改善箇所説明図

不具合内容:

改善の内容:

エンジン 断面図

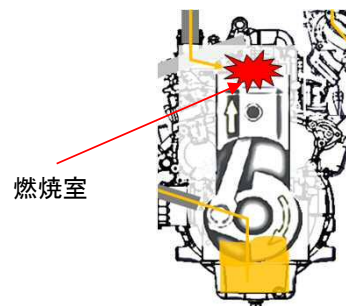
基準不適合発生箇所
(部品名)エンジンオイルセパレータ

②セパレータ内部に水分量が増加
③エレメント、バイパスバルブ、チェックバルブが凍結する。
①徐々に油分や水分がエレメントに蓄積して水分が通過しにくくなる。

エンジン 拡大図

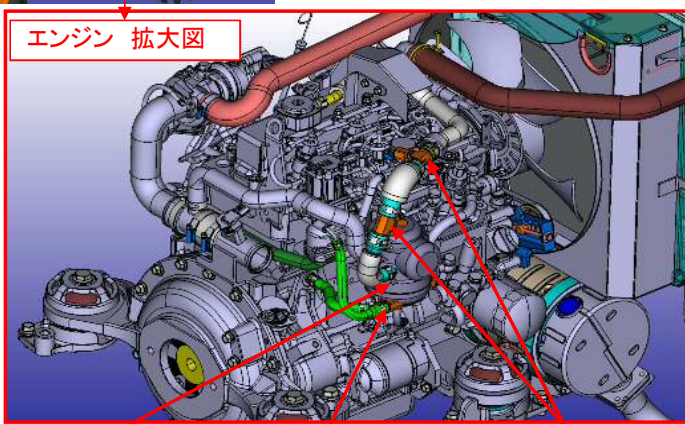
ホイールローダを寒冷環境で使用した際に、エンジンオイルセパレータ内が凍結するため、そのまま使用を続けるとエンジンオイルが逆流し、燃焼室に入ることによってエンジンが過回転となり、車両を適切に停止できず、最悪の場合、エンジンが破損し走行不能となるおそれがある。

エンジンオイルセパレータ※

ウォータージャケット※

ヒーター(2個)※

全車両、エンジンオイルセパレータの凍結を防止するためエンジンオイルセパレータにウォータージャケット(エンジン冷却水の水温によりエンジンオイルセパレータの凍結を防止する)、管路にヒーター2個を追加、エンジン最高回転数以上になった場合の制御のためコントローラープログラムの書き換え、その制御の説明を取扱説明書に追記する。また、部品追加により発電能力不足となるためキャビン仕様機のみ作業灯をハロゲン仕様から消費電力の少ないLED仕様に変更する。
